VYSVĚTLENÍ ZADÁVACÍ DOKUMENTACE Č. 6

Název veřejné zakázky:	Domov pro seniory Litomyšl
Identifikační údaje o zadavateli	
Název:	Město Litomyšl
Sídlo:	Bří Šťastných 1000, 570 20 Litomyšl
IČO:	002 76 944
Veřejná zakázka podle předmětu:	Veřejná zakázka na stavební práce
Forma zadávacího řízení:	Otevřené řízení
Limit veřejné zakázky:	Nadlimitní

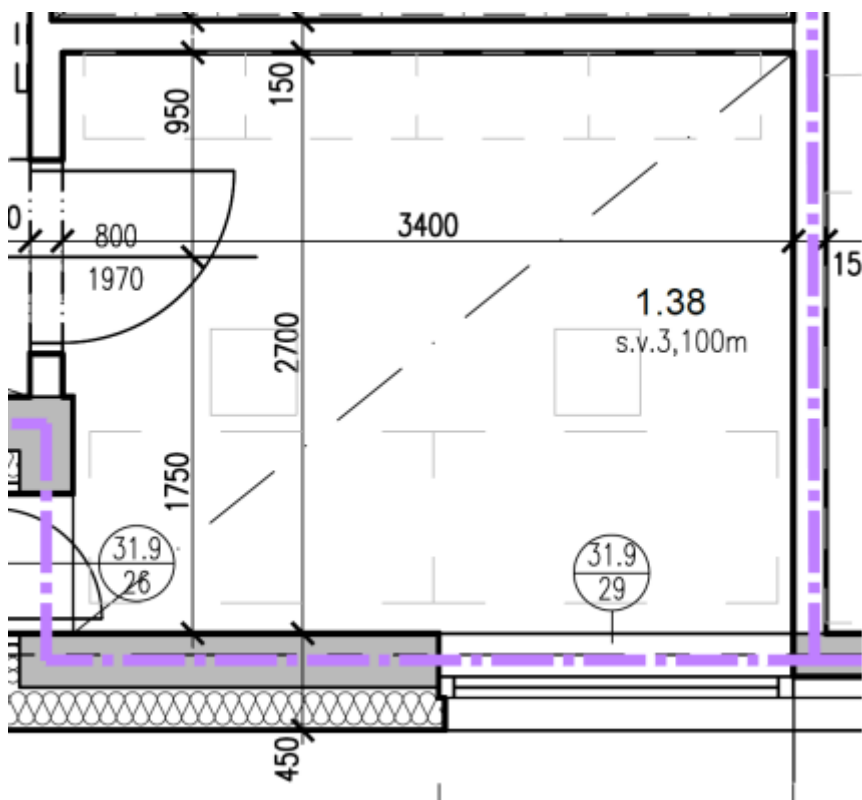
Dále prosím o vysvětlení, kde ve výkazu výměr a v tabulce výrobků nalezneme prvek s ozn. 31.9/29 – uveden v místnosti č. 1.38.

Výrobek 21.9/29 v soupisu a výrobcích chybí. V aktuálním soupisu bylo doplněno.

Upozornění: Parapet 31.9/28 má rozměr 2250/375 dle podrobného popisu

Upozornění: Parapet 31.9/30 má rozměr 4300/200 dle aktualizovaného soupisu
